0dc9de78-8853-4d51-82e4-545a10898a1b

Atualizar prancha da Rota após mudança na guarita

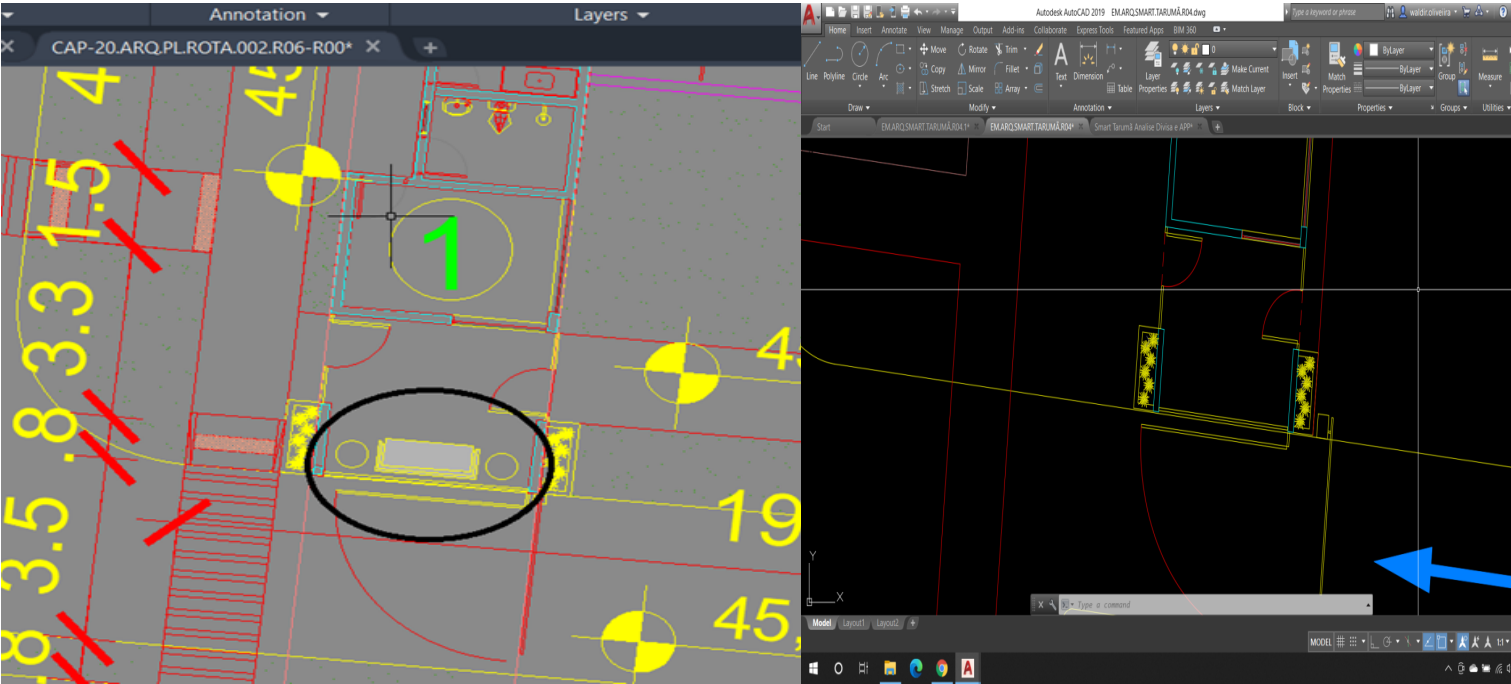
Descrição	Tipo	Fase
Excluir o sofá que foi solicitado pelo incorporador na prancha da ROTA.	Solicitação	Marco 1
Prioridade	Abertura	Categoria
Baixa	2020-07-23T18:53:21+00:00	None
Disciplinas Responsáveis	Vencimento	Sub-Categoria
Arquitetura	2020-08-06T14:00:00+00:00	None
Usuários Responsáveis	Autor	Local
contato@duettoarq.com.br	bruno@chaconengenharia.com	None
